**ITINERARIO PALERMO - AGRIGENTO**

**Lavori di ammodernamento del tratto Palermo - Lercara Friddi, lotto funzionale dal km 14,4 (km 0,0 del lotto 2) compreso il tratto di raccordo della rotatoria Bolognetta, al km 48,0 (km 33,6 del lotto 2 - svincolo Manganaro incluso), compresi i raccordi con le attuali S.S. n. 189 e S.S. n. 121**

## **Report riepilogativo delle Modifiche Tecniche inserite in PV1**

STRALCIO PLANIMETRICO - PLATEA DI RECUPERO DEMOLIZIONI CALCESTRUZZI E CONGLOMERATI BITUMINOSI + AREA DI STOCCAGGIO MATERIALE (KM 16+200)

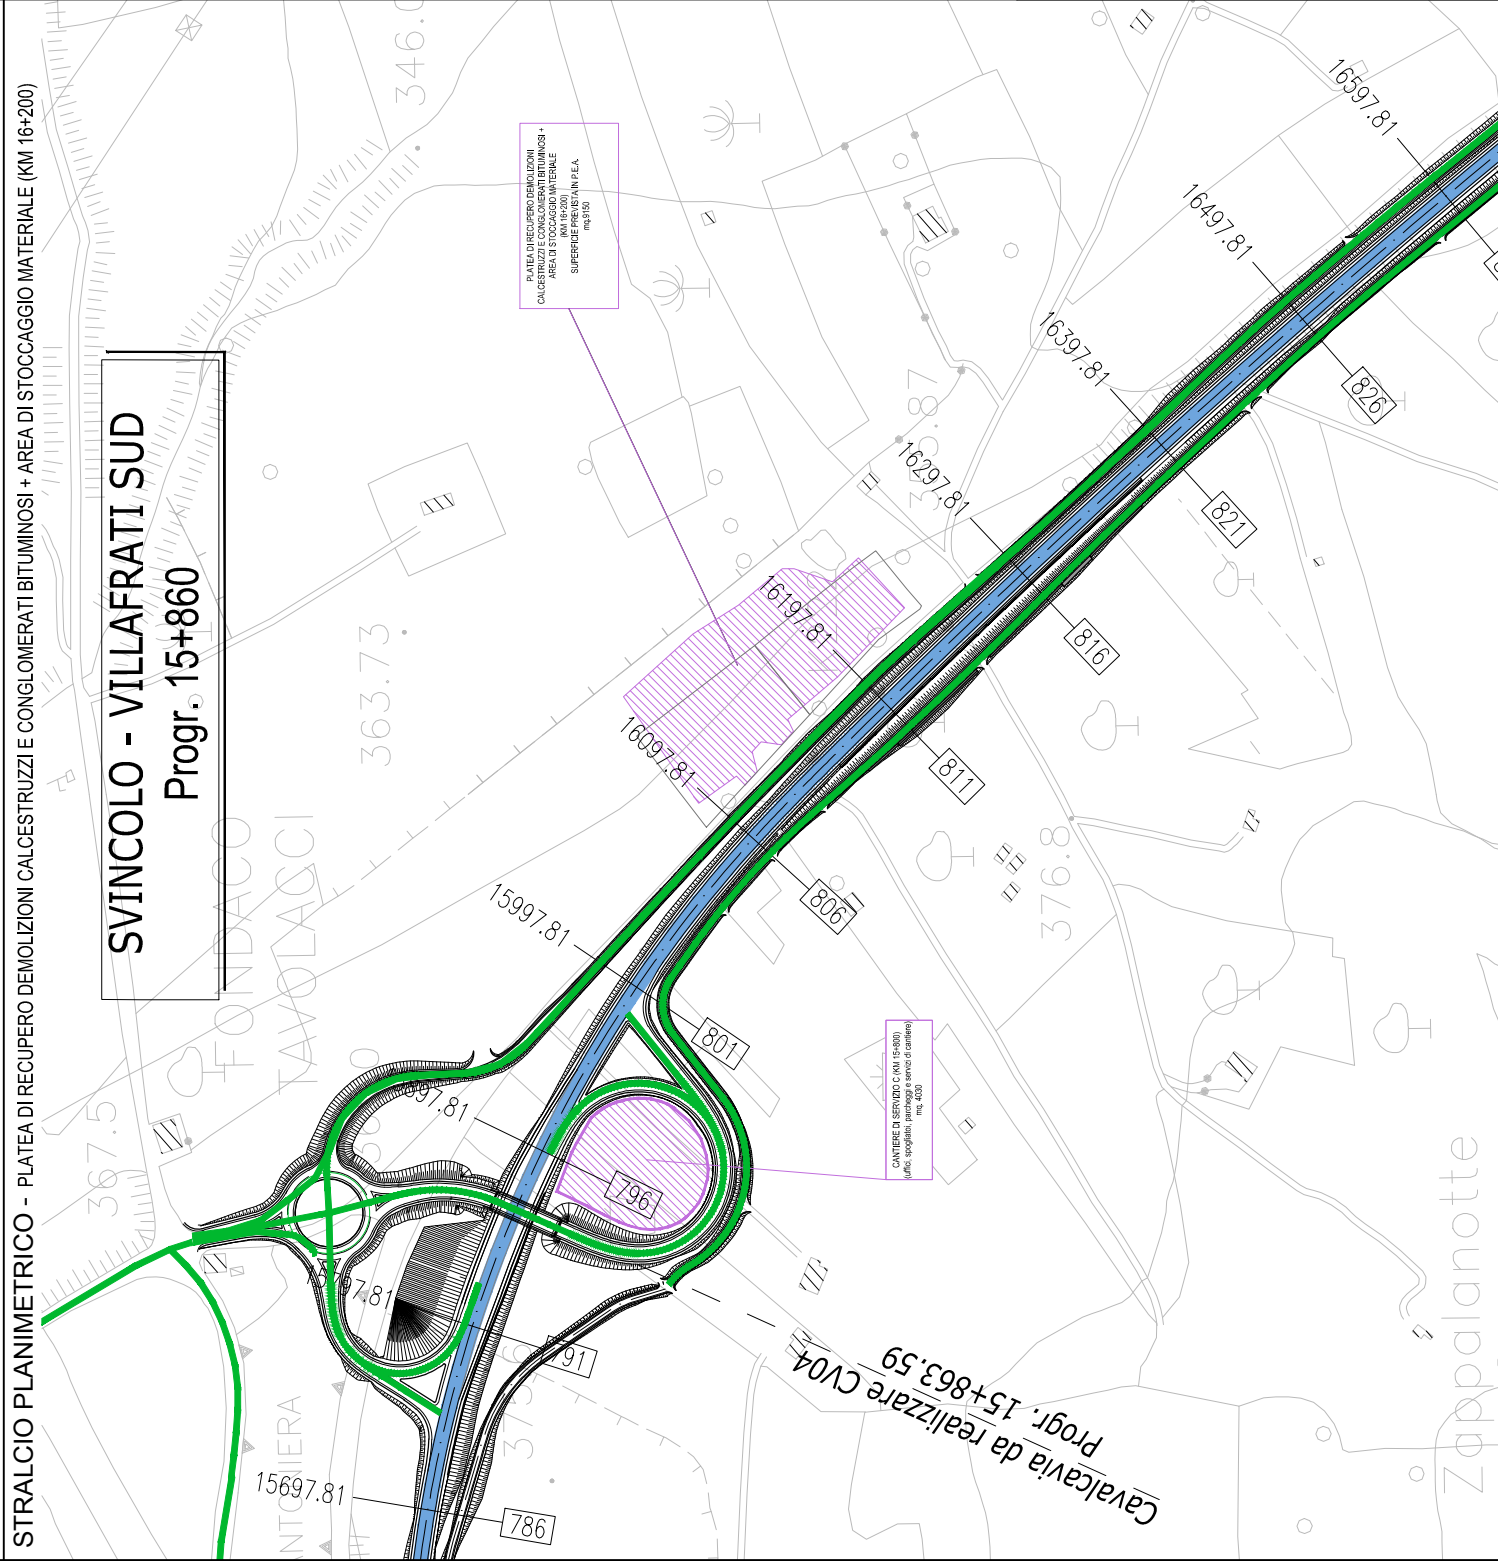
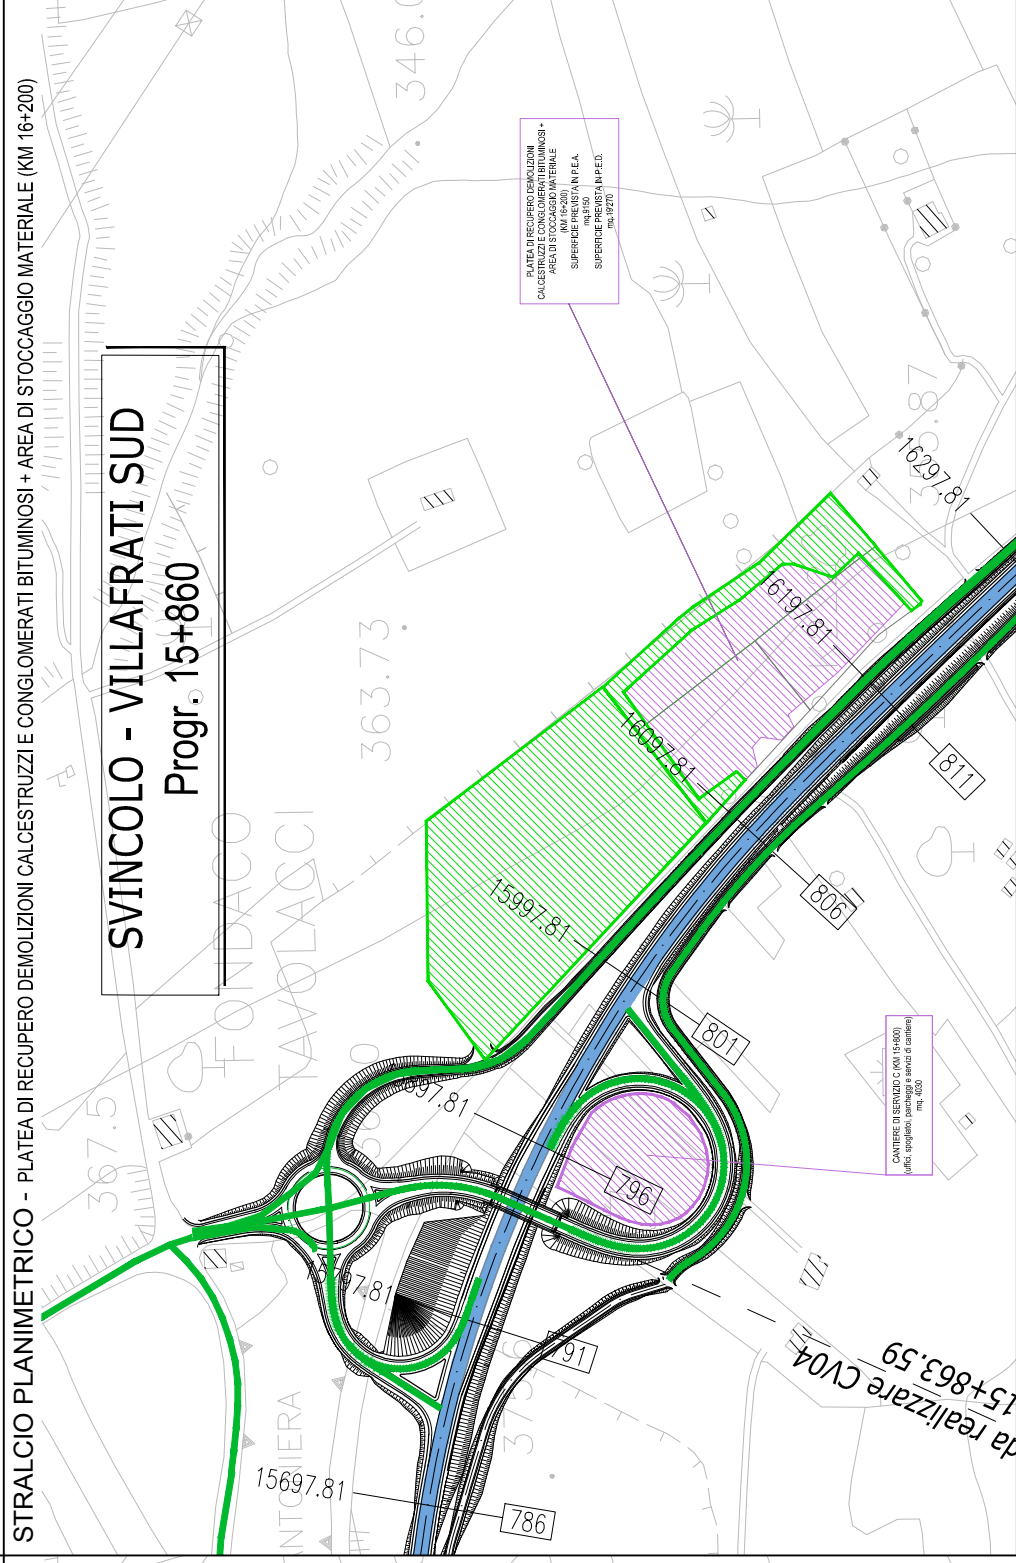
**OGGETTO:** In corso d'opera, a seguito di occorrenze imprevedibili ed imprevedibili, parte dei siti di conferimento finali non sono risultati utilizzabili nei tempi previsti e pertanto il Contraente Generale si è attivato per la predisposizione di una variante al piano di gestione delle materie di P.E., al fine di individuare progettualmente nuovi siti necessari all'esecuzione dei lavori compatibilmente con le nuove tempistiche esecutive degli stessi (sito di Roccapalumba).

Nel transitorio, al fine di permettere il prosieguo senza rallentamenti dei lavori in attesa del compimento dell'iter procedurale approvativo della variante sopra richiamata, il C.G. ha individuato una soluzione che prevede l'ampliamento delle aree di deposito temporaneo, in attesa di utilizzo, già individuate in progetto esecutivo.

Si sottolinea, peraltro, che tale modifica comporta solamente una variazione quantitativa in aumento delle capacità di stoccaggio delle aree di deposito temporaneo di progetto esecutivo, senza alterare, a livello qualitativo, l'architettura del sistema di gestione delle materie nel suo complesso, che rimane inalterato rispetto alle previsioni progettuali originarie.

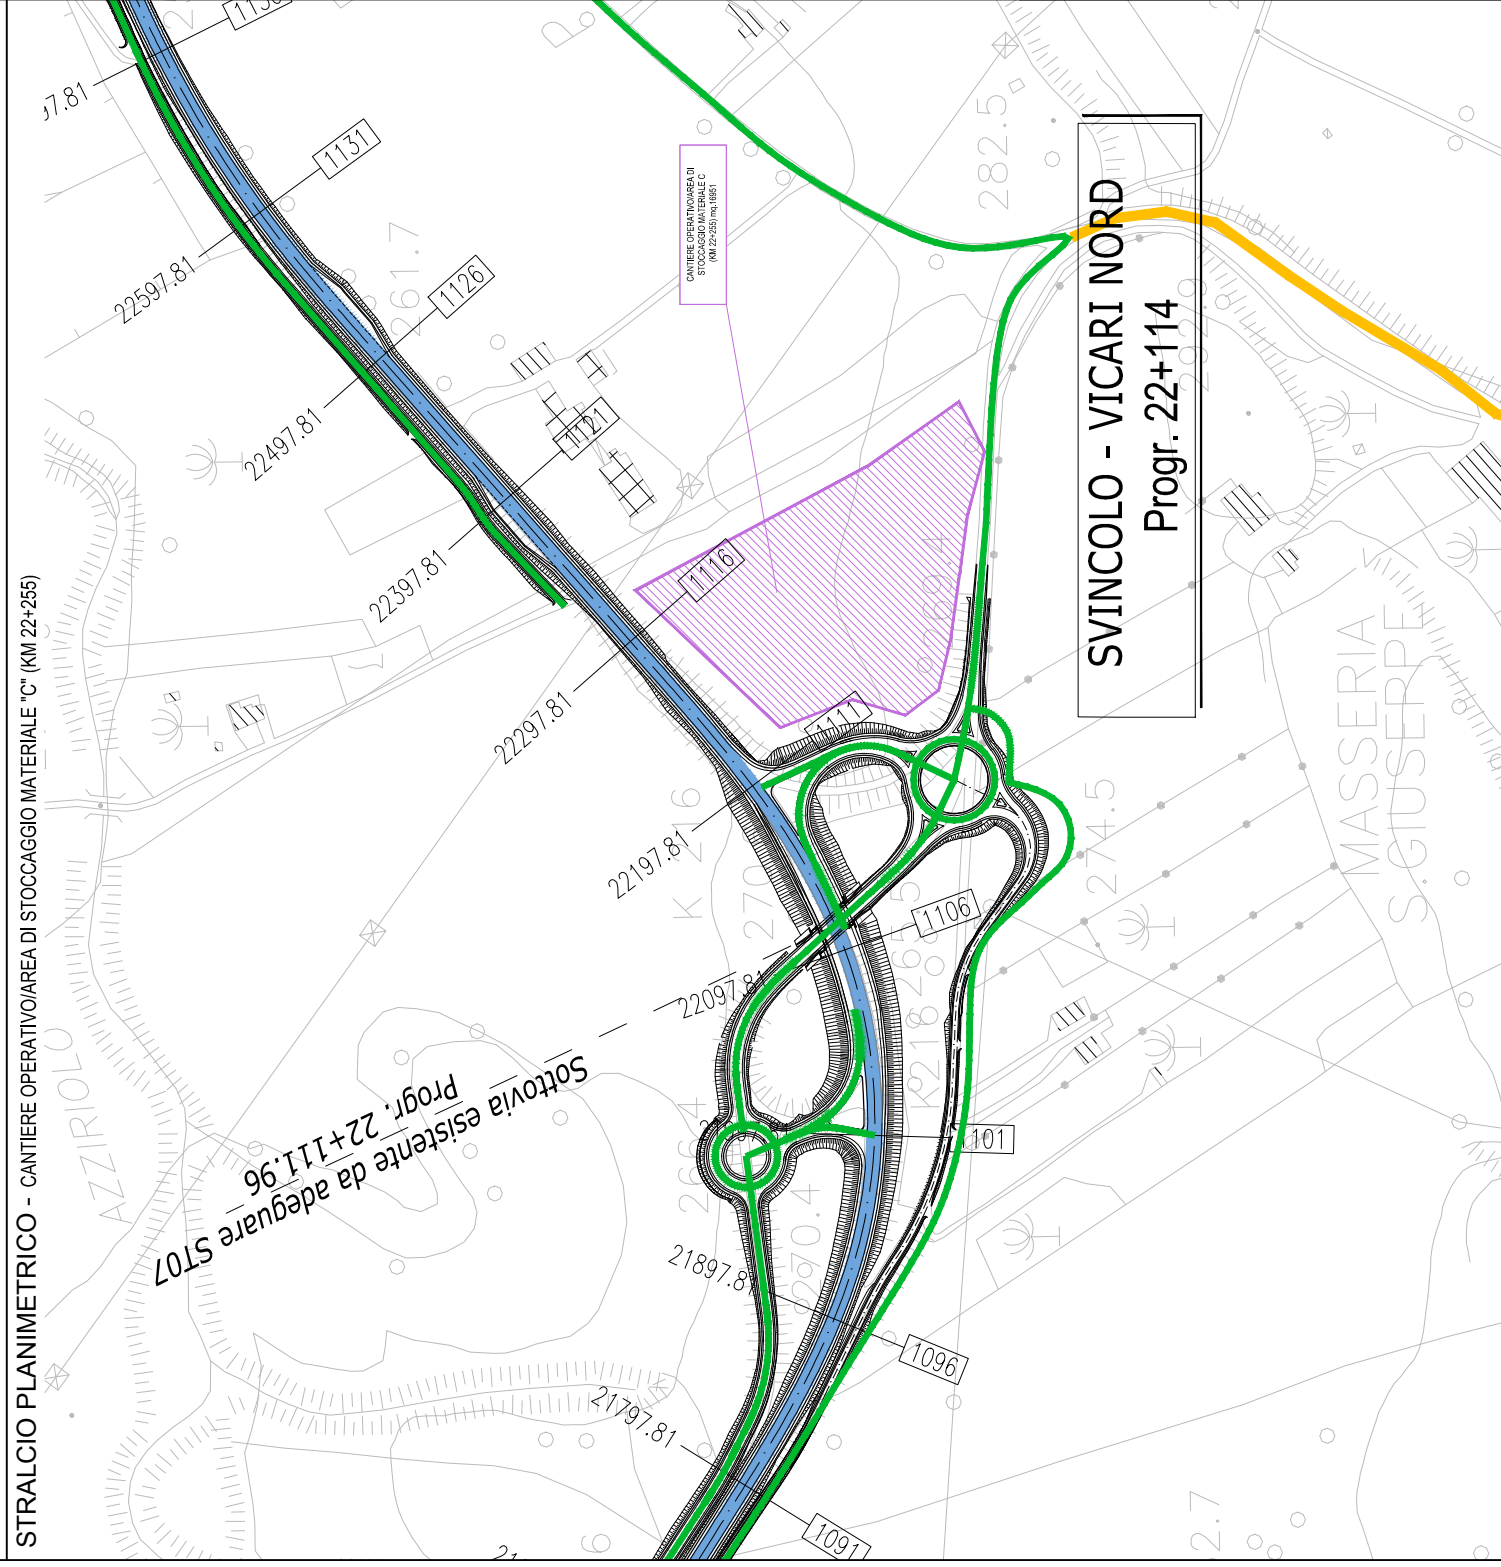
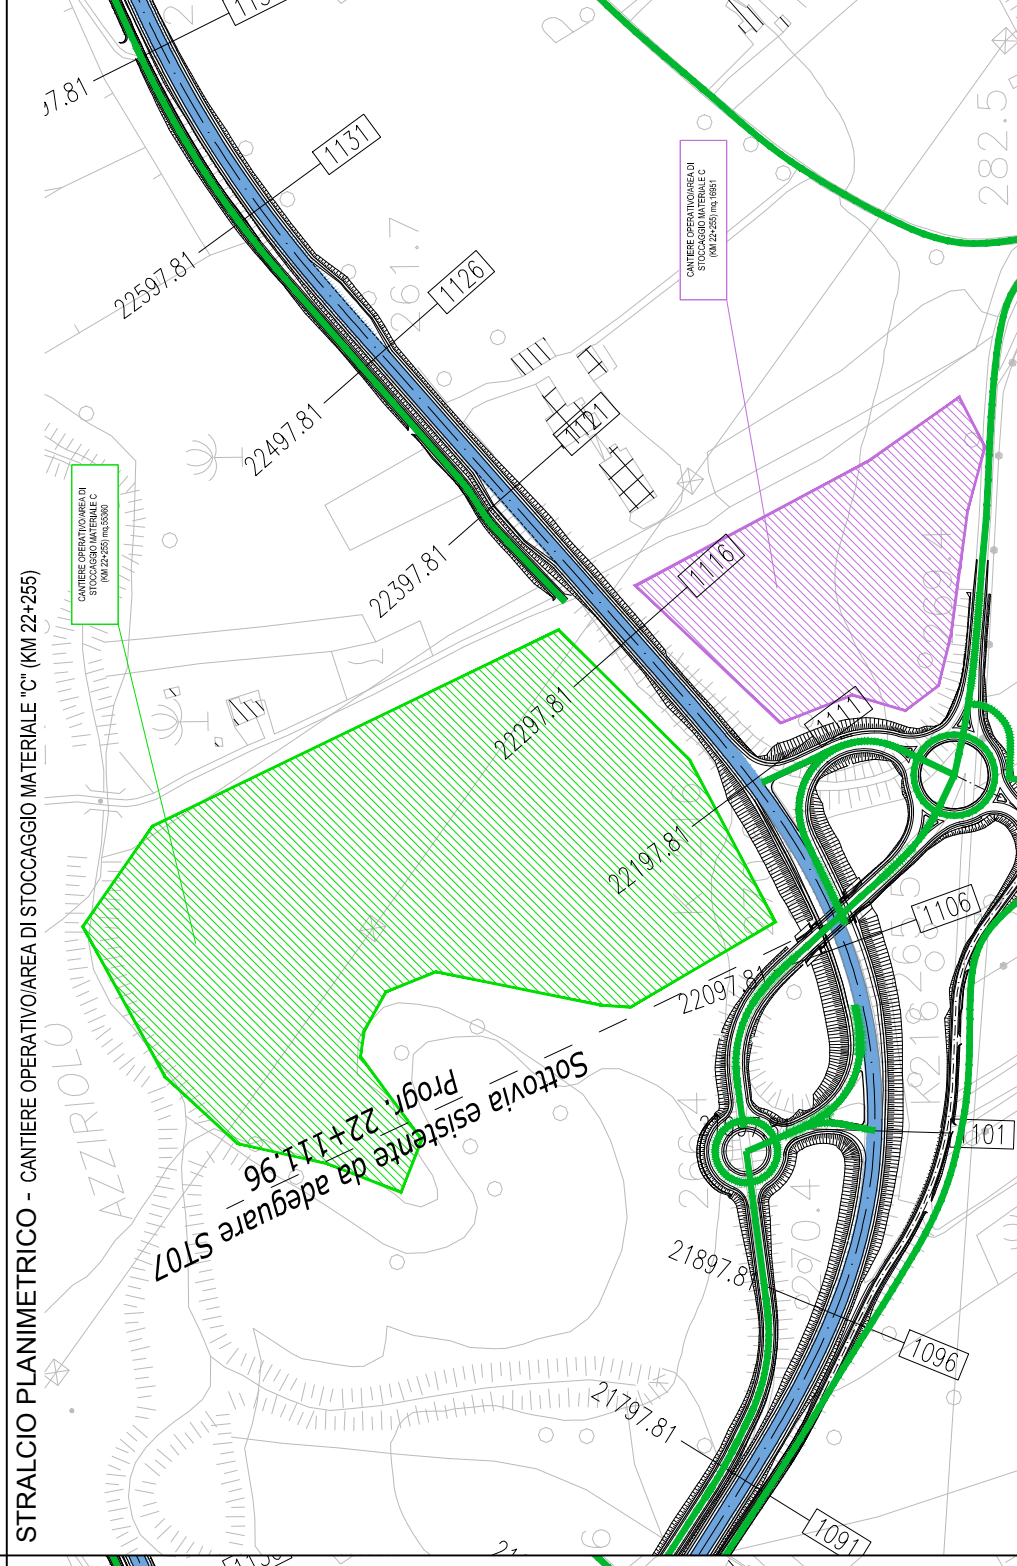
**OGGETTO:** In corso d'opera, a seguito di occorrenze imprevedibili ed imprevedibili, parte dei siti di conferimento finali non sono risultati utilizzabili nei tempi previsti e pertanto il Contraente Generale si è attivato per la predisposizione di una variante al piano di gestione delle materie di P.E., al fine di individuare progettualmente nuovi siti necessari all'esecuzione dei lavori compatibilmente con le nuove tempistiche esecutive degli stessi (sito di Roccapalumba).

Nel transitorio, al fine di permettere il prosieguo senza rallentamenti dei lavori in attesa del compimento dell'iter procedurale approvativo della variante sopra richiamata, il C.G. ha individuato una soluzione che prevede l'ampliamento delle aree di deposito temporaneo, in attesa di utilizzo, già individuate in progetto esecutivo.

Si sottolinea, peraltro, che tale modifica comporta solamente una variazione quantitativa in aumento delle capacità di stoccaggio delle aree di deposito temporaneo di progetto esecutivo, senza alterare, a livello qualitativo, l'architettura del sistema di gestione delle materie nel suo complesso, che rimane inalterato rispetto alle previsioni progettuali originarie.
